1.1 CONCEPTO TÉCNICO No. CT:	**7259**
1.2 ÁREA:	Análisis y Mitigación del Riesgo
1.3 COORDINACIÓN:	Estudios y Conceptos Técnico
1.4 REFERENCIA CRUZADA RADICADO FOPAE:	2013ER24037
1.5 RESPUESTA OFICIAL No.	RO-68304

2.1 SOLICITANTE:	Curaduría Urbana # 4
2.2 PROYECTO:	VIVIENDA
2.3 LOCALIDAD:	19. Ciudad Bolívar
2.4 UPZ:	70. Jerusalén
2.5 BARRIO O SECTOR CATASTRAL:	Jerusalén
2.6 DIRECCIÓN:	Calle 69K Sur # 47A-06 (*)
2.7 CHIP:	AAA0020ABSY (*)
2.8 MANZANA CATASTRAL:	66
2.9 PREDIO CATASTRAL:	09
2.10 ÁREA (Ha):	0.00966 (*)
2.11 FECHA DE VISITA:	Enero 15 de 2014

Foto 1. Predio en donde se desarrollará el proyecto ubicado la Calle 69K Sur # 47A-06, de la Localidad de Ciudad Bolívar.

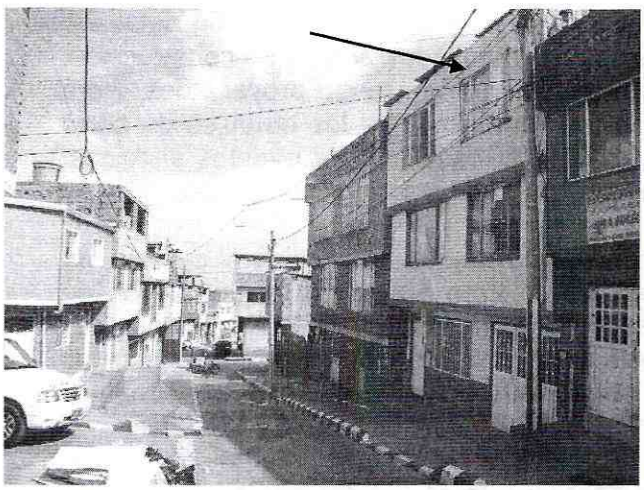
Es importante destacar que la edificación encontrada en el predio de la Calle 69K Sur # 47A-06, de la Localidad de Ciudad Bolívar, eventualmente se ajusta a la descripción del proyecto a desarrollar (Fotografía 1), incluida en el formato de solicitud GPR-F-03 enviado por la Curaduría Urbana # 4; razón por la cual se recuerda lo siguiente:

Finalmente, y considerando que en la visita de campo efectuada al predio de la Calle 69K Sur # 47A-06, se encontró construida una edificación que posiblemente se ajusta a la descripción del proyecto a desarrollar (Fotografía 1), incluida en el formato de solicitud GPR-F-03 enviado por la Curaduría Urbana # 4; se recomienda a la Alcaldía Local de

Ciudad Bolívar, verificar si se ha cometido alguna infracción urbanística para que si es el caso, se adelanten las acciones pertinentes dentro de su competencia como encargada del control urbanístico en su localidad.
